Re: Expediente No. NC2017/0004085

Solicitud de Patente de Invención Titulada: “IMPLANTE INTRAOCULAR”

RESPUESTA AL OFICIO No. 1003, NOTIFICADO EL 23 ENERO DE 2020

(PRIMER EXAMEN DE FONDO)

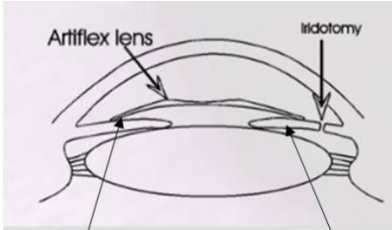
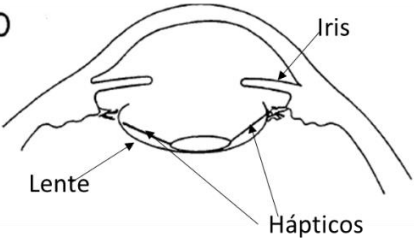
Ahora bien, me permito señalar que el alcance de la Reivindicación 1 estaría dirigido un implante (1) intraocular de cámara anterior ubicado sobre el iris, que comprende: un disco (2) flexible; al menos dos medios de fijación (5) unidos a la periferia del disco, cada medio de fijación tiene aberturas. Particularmente, las aberturas de los medios de fijación (5) permiten la unión del implante (1) al tejido ocular. Por otro lado, el disco (2) y los medios de fijación (5) se constituyen de dos materiales diferentes.

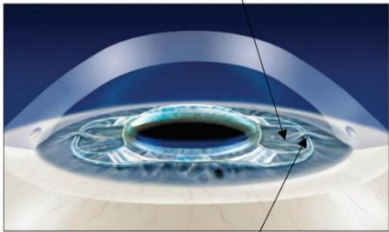
- D1 no divulga un implante intraocular de cámara anterior que se fija sobre el iris. Por el contrario, D1 divulga un lente intraocular de cámara posterior como se observa en la figuras 9 a 12.
- D1 no divulga al menos dos medios de fijación unidos a la periferia del disco, cada medio de fijación tiene aberturas. Por el contrario, D1 divulga un lente intraocular que incluye un cuerpo de lente óptica y hápticos que se extienden hacia afuera desde la lente óptica, es importante señalar que D1 divulga específicamente que dichos hápticos contactarán o estarán muy cerca del pared posterior de la cápsula del

lente (Columna 3 líneas 60 y 61), es decir, en ningún momento se fijan a alguna parte del ojo como si lo hace el lente de presente invención. Lo anterior descrito se observa en la siguiente tabla comparativa:

PRESENTE INVENCIÓN	D1 Figura 10
 Artiflex lens Iridotomy iris Medio de fijación con abertura Como se observa en la figura, los implantes de fijación iridiana, como su nombre lo indica los mediós de fijación con abertura se fijan sobre el iris.	 Figure 10 Iris Lente Hápticos Por su lado, D1 divulga un lente intraocular con hápticos. Comos se puede observar en la figura anterior, los hápticos se apoyan en la <u>pared posterior de la cápsula del lente</u>, mas allá del iris.

PRESENTE INVENCION FIG. 1	D2 Figura 1ª

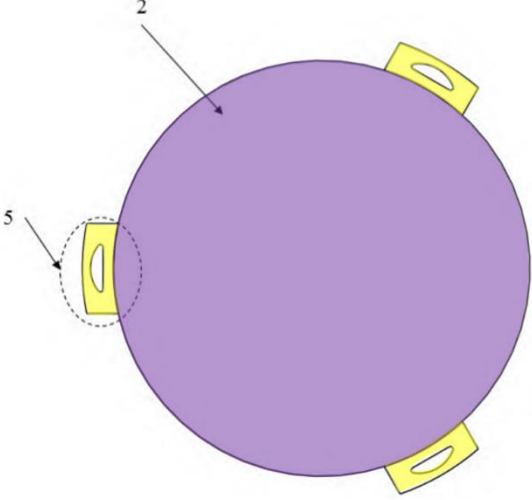
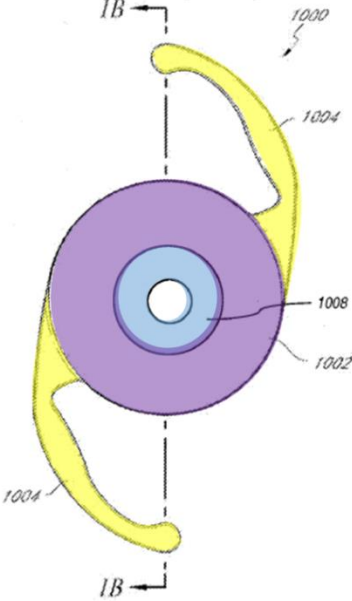
- D2 no divulga que el disco (2) y los medios de fijación (5) se constituyen de materiales diferentes. Como se mencionó anteriormente, D2 no divulga medios de fijación como si lo hace la presente invención, sino, hápticos que se apoyan sobre alguna superficie del ojo. Además, me permito resaltar que D2 en cuanto a los materiales hace mención que el lente y la máscara pueden tener diferentes módulos de elasticidad, pero no hace mención que el elemento similar a los medios de fijación en D2 que son los hápticos

tengan diferente material al lente. Como se muestra en la siguiente tabla comparativa:

En la presente invención, se reclama que el disco (2) (morado) y los medios de fijación (5) (amarillo) son de materiales diferentes.	Por su lado, D2 divulga que la mascara (1008) (azul) y el cuerpo del lente (1002) (morado) son diferentes. En cambio, D2 no hace mención si lo hápticos (1004) (amarillo), siendo el elemento similar a los medios de fijación de la presente invención sean de un material diferente al cuerpo del lente (1002) (morado).
